**ANT.:** Res. Ex. N° 1355 de 8 de agosto de 2024, de la Superintendencia del Medio Ambiente.

**REF.:** 1) Procedimiento Administrativo Rol MP-043-2022, SMA; 2) Expediente Sancionatorio Rol N° D-207-2022, SMA.

**MAT.:** Deduce recurso de reposición.

Figura 10-18: Puntos de control para la medición de deformación angular en perfiles E-O y N-S (con flechas color negro).

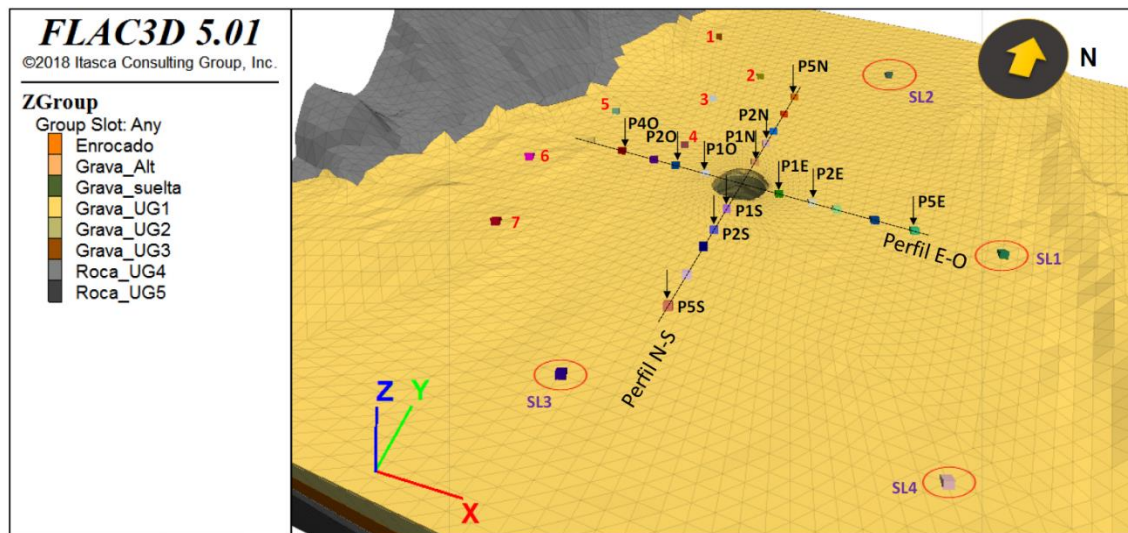
En cuanto a la observación que señala **"...no obstante, solo se consideraron edificaciones mineras en el estudio, por ende es posible observar que se trata solo de un radio menor al exigido en la medida original y dentro del cual solo se encuentra equipamiento minero."** Esta solo puede corresponder a un error. El estudio consideró el radio exigido en la medida original y concluye expresamente que los asentamientos civiles que se encuentran hacia el este y sureste en un radio de distancia entre 500 y 800 m desde el eje de la subsidencia, no se habrían visto directamente afectados por este fenómeno, en términos de deformaciones. Asimismo, establece que las grietas que se encuentran a 340 m de distancia hacia el sureste, no estarían directamente relacionadas con este fenómeno debido a que los campos de deformación presentan una extensión menor.

La referencia a que alude la observación se refiere a algunos de los puntos de control que se señalan en el título 10.5.5 del Informe, **"Calibración de parámetros dinámicos"** que corresponde a la última etapa de análisis previo a la corrida sísmica definitiva.

Para este efecto, se implementaron puntos de control en superficie, para evaluar la respuesta en términos de aceleraciones; y en perfiles verticales, para medir las deformaciones angulares del medio poroso en dos secciones (este-este y norte-sur), como se observa en la siguiente Figura

Las deformaciones angulares (en perfiles verticales en puntos de control con flechas color negro), se midieron en los perfiles P1, P2 y P5 en todas las direcciones, excepto en la dirección oeste, en que se consideró el perfil P4 en vez del P5, debido al bajo espesor de suelo en ese sector. También se dispusieron puntos de control destinados a la revisión de aceleraciones en superficie libre (en círculo rojo en la figura), para evaluar la amplificación sísmica por el importante espesor de suelo en el sector; así como también puntos de control de sectores de interés correspondientes a edificaciones mineras, que son a las que se refiere la observación.

Conforme a lo anterior, no es técnicamente correcto concluir que el Estudio realizado solo haya abarcado **un radio menor al exigido en la medida original y dentro del cual solo se encuentra equipamiento minero**, en base a la identificación de algunas edificaciones mineras en la última etapa del análisis.

Figura 4-31 Comportamiento de los niveles post evento socavón y post sellado a marzo de 2023

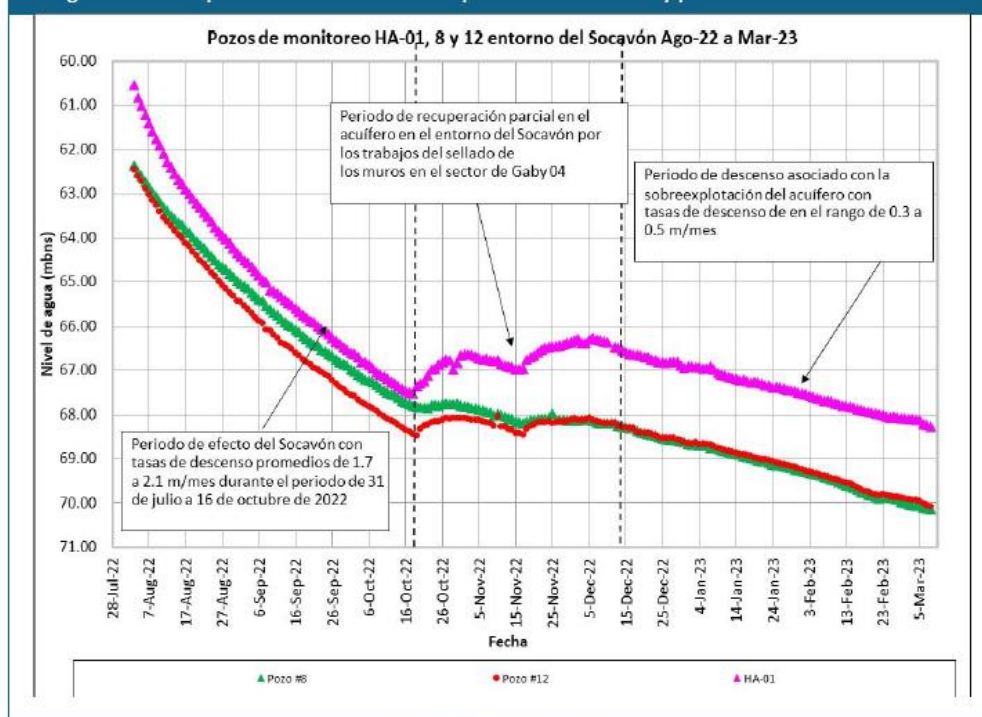
- Se indica que el titular solo presentó el modelo conceptual y numérico para el sector de Mina Alcaparrosa, **sin que se profundizara si la extracción histórica ha generado un efecto o no sobre el acuífero.** Si bien en los modelos se reconoce la variable de infiltración de la mina como una variable de importancia para la modelación, **no se analiza en sí su efecto sobre el acuífero.** Ahora bien, respecto de la inclusión de la variable en el modelo se puede indicar que esta no fue considerada en base a los valores reales sino subestimando su magnitud y, por lo tanto, generando un instrumento que modelará erróneamente el comportamiento del acuífero.

Actualmente, y una vez implementado los muros y sellos, conforme a los antecedentes recabados de los pozos de monitoreo, es posible señalar que, si bien el acuífero sigue con tasas de descenso, estas se enmarcan en la propia condición histórica de este, asociado principalmente a la sobreexplotación del acuífero por parte de terceros, la que se mantiene hasta la actualidad<sup>9</sup>. Esto se resume en la figura 4-31 del modelo conceptual.

De tal manera, la supuesta carencia establecida por la SMA respecto de la Medida N°2, no tiene asidero, por cuanto, de lo expuesto se da cuenta que el informe efectúa un correcto análisis respecto de la sobreexplotación histórica del acuífero, y de los efectos del socavón en relación con dicho contexto.

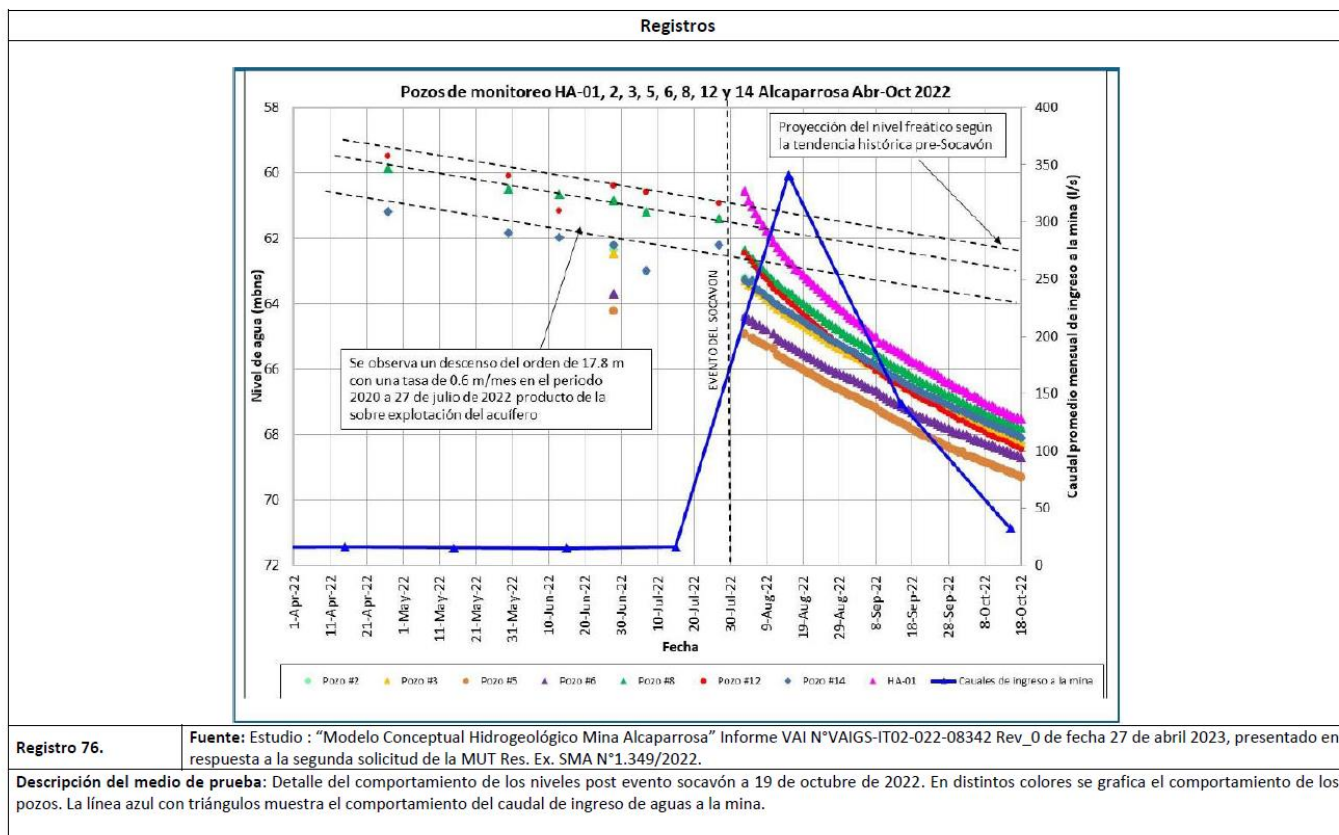
“En el registro 76 se presenta la gráfica del comportamiento de los niveles de los pozos posterior al socavón y hasta octubre 2022. Se puede apreciar **claramente cómo se nota un descenso marcado posterior al evento con pendientes de descenso muchas pronunciadas que lo que venía pasando previo al incidente del socavón.** En la gráfica el consultor también muestra el comportamiento del ingreso de ingreso a la mina previo y post socavón y se observa que los valores pre-evento eran del orden de los 25 l/s aproximadamente hasta el 21 de julio de 2022, momento que se comienza a producir un aumento llegando hasta los 350 l/s desde el 15 de agosto de 2022 aproximadamente. Este dato graficado por el titular es de máximas relevancia, **toda vez que indica que al menos 9 días antes que ocurriera el socavón comenzó a aumentar el ingreso del agua al interior de la mina, por lo que el titular estuvo en conocimiento de este comportamiento “anormal” del caudal de ingreso, considerando que venía un comportamiento estable previo a esta fecha.** Se observa que cuando ocurre el evento del socavón, **ya estaba ingresando a la mina alrededor de 150 l/s, valor muy superior a los 25 l/s que se venían registrando, no obstante, no se identifica ninguna acción de mitigación por parte del titular.**”<sup>17</sup>

Corresponde señalar que dicha aseveración efectuada por la SMA es incorrecta, y responde a un error de interpretación de ésta respecto de los gráficos y la información entregada por VAI.

- **Respecto del Pozo 15:** Respecto de este pozo, ubicado a 6 km aguas abajo de la subsidencia, se señala “(...) *previo a la ocurrencia del fenómeno de subsidencia (30 de julio de 2022), el Pozo 15 registraba una tasa de descenso de los niveles piezométricos del orden de **0,67 cm por día**, que considera datos monitoreados entre el 27 de abril de 2022 y el 27 de julio de 2022. Posterior a la ocurrencia de la subsidencia se promedió un descenso de **0,34 cm por día entre el 10 de agosto de 2022 y el 17 de septiembre de 2023**”, luego agrega que, una vez aprobado el Plan de Monitoreo y Seguimiento del Sector Alcaparrosa, “(...) la tasa de descenso diario promedio entre el 20 de septiembre y el 21 de diciembre de 2023 es de **0,68 cm por día**”, **pudiendo concluirse que son prácticamente las mismas tasas de descenso previas a la ocurrencia del socavón***
